改善箇所説明図

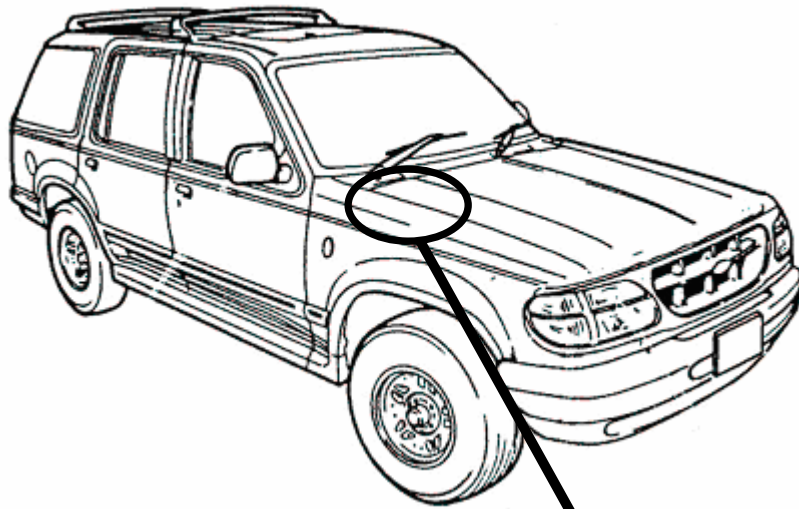
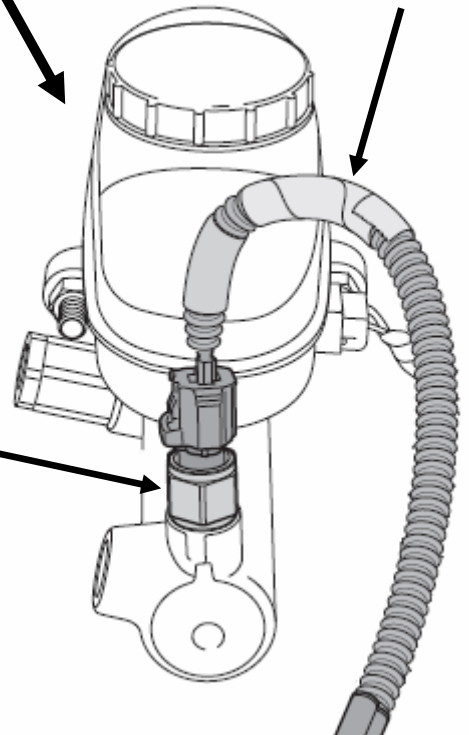
基準不適合発生箇所

マスターシリンダーに取付けられている定速走行装置解除スイッチにおいて、当該解除スイッチ内部のシール構造が不適切なため、ブレーキ液が漏れて内部の電気端子にかかり、接点が腐食することがある。そのため、スイッチ内部の抵抗値が高くなり、スイッチが加熱されて溶解し、最悪の場合、火災に至るおそれがある。

改善の内容

全車両、定速走行装置解除スイッチおよび配線を対策品に交換する。

識別：フード右側のヒンジブラケットボルトに黄色いペイントを塗布する。
